Mission régionale d'autorité environnementale

**Avis délibéré sur le projet de centrale photovoltaïque
porté par la SAS MANIA 10,
commune d'Allonnes (72)**

n° PDL 019846 /AP

Plan de masse du projet – étude d'impact page 16

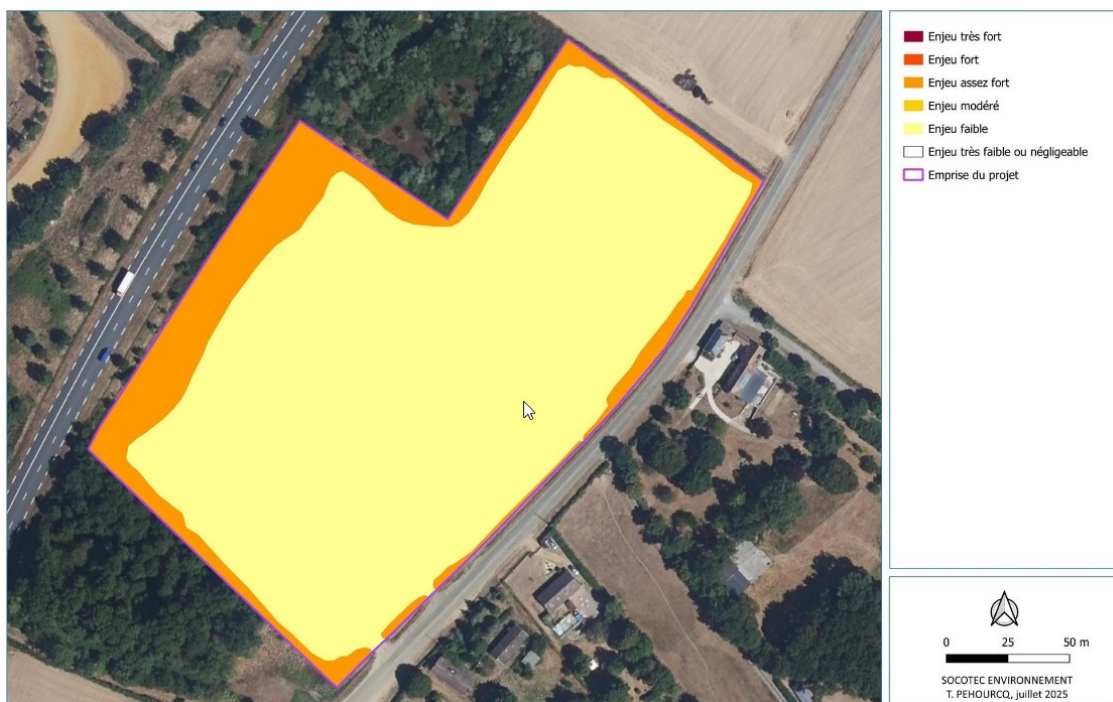
de friches arbustives. Au regard de la cartographie des enjeux produite à l'issue de l'analyse de l'état initial, aucune justification objective de ce choix n'est développée : l'absence de possibilité d'évitement de tous les espaces dont l'enjeu est jugé « assez fort » n'est pas démontrée.

En phase d'exploitation, le parc photovoltaïque générera des émissions sonores qui proviendront des équipements de transformation électrique, lesquels seront installés au plus près des habitations riveraines (distance minimale 13 m) et en bordure de la route communale, sans justification qu'une implantation plus éloignée n'était pas envisageable.
